COMMISSION ROYALE DES MONUMENTS ET DES SITES  
KONINKLIJKE COMMISSIE VOOR MONUMENTEN EN LANDSCHAPPEN

Réf. DU : 04/PFD/613466 (corr. : D. Gustin)

Réf. CRMS : AA/AH/BXL21455\_633\_RAC\_Belair

**Objet :** BRUXELLES. Boulevard Pacheco, rues Montagne de l'Oratoire, de la Banque et de Ligne. Demande de permis d'urbanisme portant sur la réalisation de logements, de commerces et d'une école ainsi que sur la création de parkings souterrains et sur le réaménagement partiel des jardins. Avis de la CRMS.

Urbanisation de la Cité administrative, version 2016 – image renseignée par la demande de permis d'urbanisme

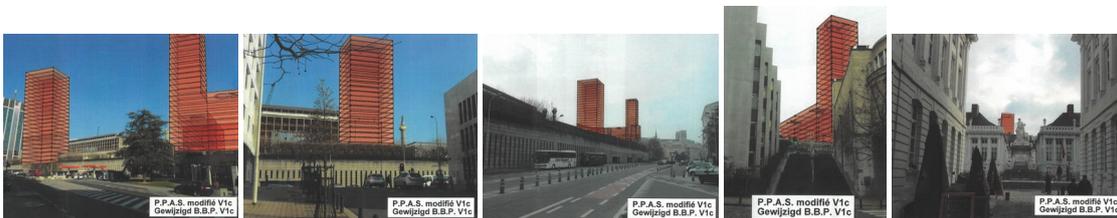
Tout comme la CRMS l'avait déjà soulevé en 2010-2012 par rapport au PPAS Pacheco qui fonde le présent parti urbanistique, l'implantation de nouveaux volumes à front du boulevard Pacheco, en particulier de la tour A4, porterait préjudice au panorama exceptionnel offert sur la Ville depuis la place du Congrès et l'esplanade. Il s'agit - avec celui du Mont des Arts et de la place Poelaert - d'un des trois panoramas de Bruxelles qui offrent une aussi large vue sur la Ville, voulus par les urbanistes de l'époque.

A l'échelle de la Cité administrative, l'implantation de la tour A4 à l'angle nord-ouest de l'esplanade, constitue une atteinte irrémédiable à la composition architecturale originelle et en particulier aux jardins conçus par René Pechère, dont l'intérêt patrimonial est largement reconnu et qui mériteraient le classement.

**La CRMS demande de réévaluer le projet sous cet angle et d'étudier une alternative à l'implantation de la tour A4 par exemple en rééquilibrant les gabarits sur le site. Elle préconise également de mieux articuler les futurs immeubles en exploitant davantage les caractéristiques du lieu, de son contexte particulier et de ses compositions. A tout le moins, elle demande de conditionner le développement du projet par le respect strict des éléments originels de la Cité administrative et de ses jardins en particulier. La création de nouvelles séquences urbanistiques à hauteur du boulevard Pacheco devra faire l'objet d'une analyse approfondie, étudiée depuis les points de vue les plus emblématiques (Jardin Botanique, avenue de Berlaumont, rues perpendiculaires, etc.) dans l'objectif d'optimiser la connectivité du futur quartier.**

*Jardin des platanes au pied de l'esplanade – Photo CRMS 2019*

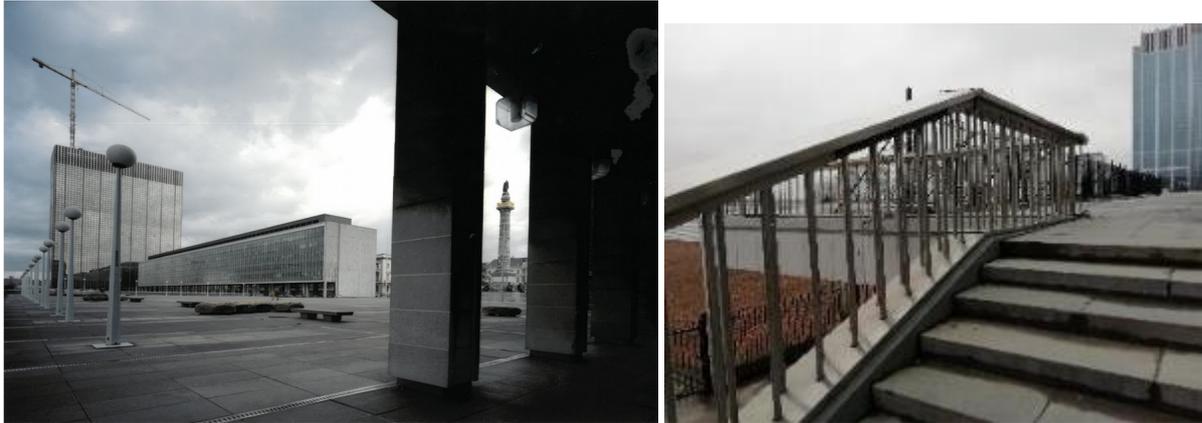
\* **conserver (replanter) les alignements de platanes existants au pied de l'esplanade** afin de créer un appel végétal depuis le boulevard en montant l'escalier et de garantir la continuité de la promenade verte nord-sud.

\* **conserver et remettre en valeur partout où c'est possible le revêtement du socle en céramique blanc** Cette paroi très caractéristique ajoute un élément de clarté à la promenade verte, d'autant plus indispensable en raison de l'impact des nouvelles constructions.
